工程指示 / 要求簡箋(E.I.)

工程指示編號：EI / 1167 / 19

工程名稱：觀塘裕民坊

工程項目：Glass Cladding T2M 改生窗下梗玻璃(樣板層)

T2M

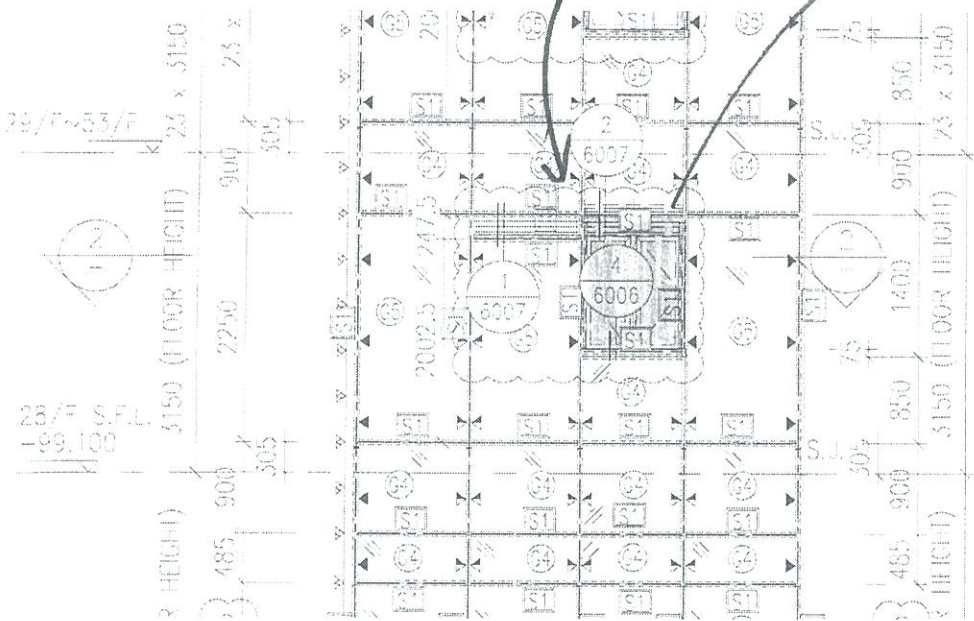
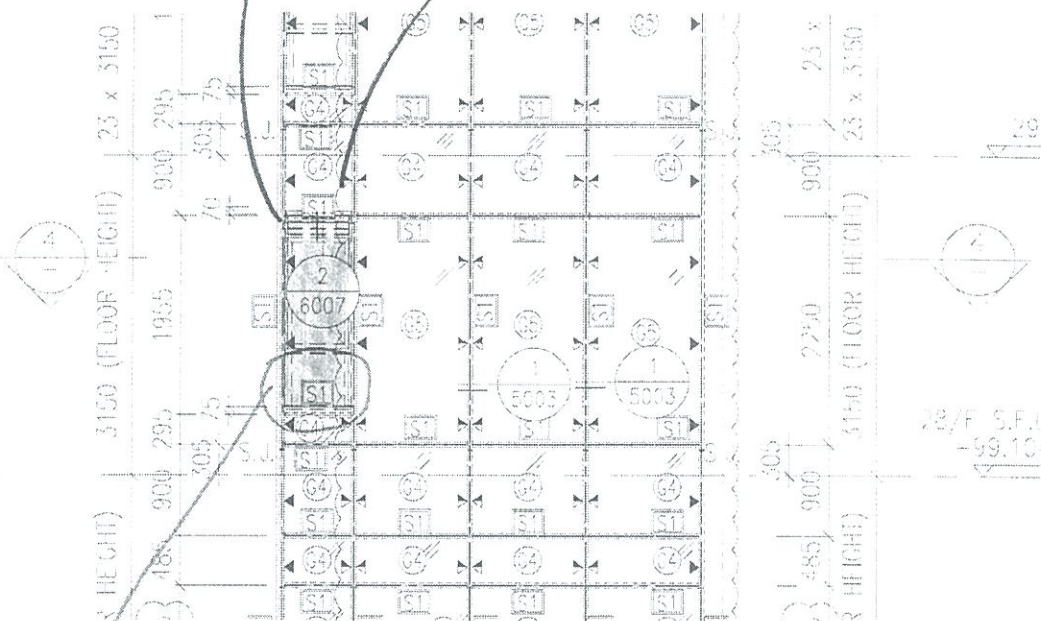
見附件，請回覆T2M，T1E 四個位置的Lourve 和 Window 是否要修改??

更改嗎?

① Louvre 面上
加 Louvre

I have whatapps PM's decision to Jason yesterday around 6pm as I cant find any of you at site.
For T2M, go ahead with the changes to the kitchen and bathroom louver. Also for the bathroom, bring up the cladding to hide the fix light.

T2M

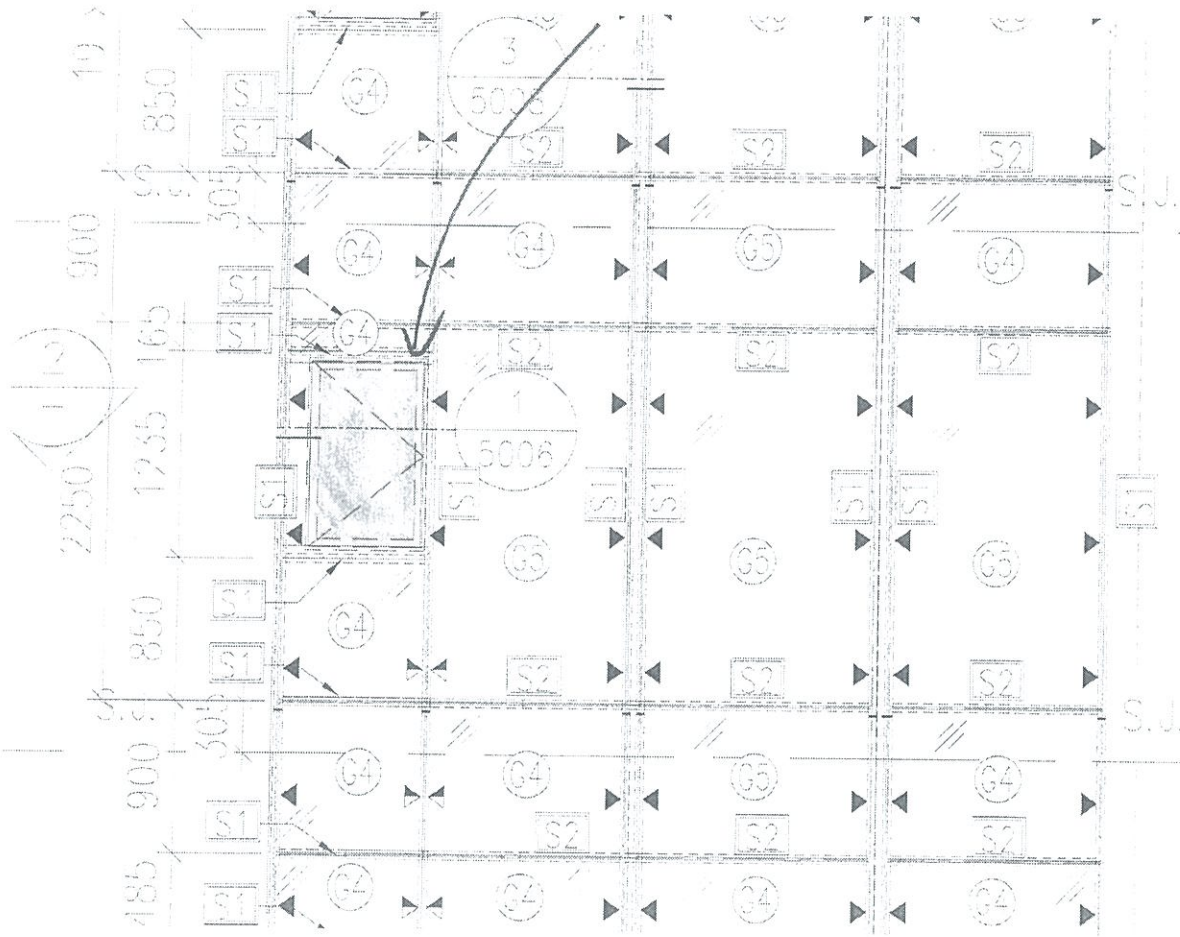
細作
下面玻璃
加高至

窗框

按開會後要求，T2M 生窗下梗玻璃改高至窗底

現訂一件供 8/F 做樣板。

TIE

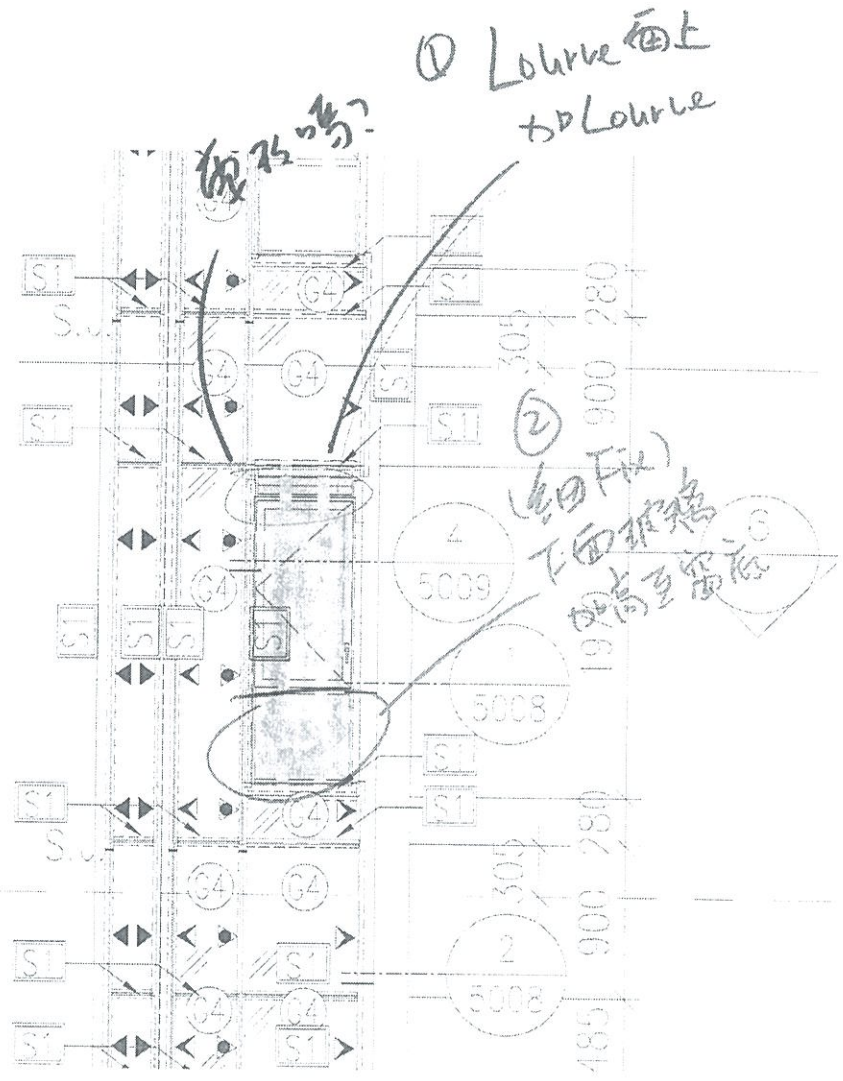
(無 Louvre, 無 細 Fix)
 無 線 修 訂?

No change to T1E bathroom window and louver.
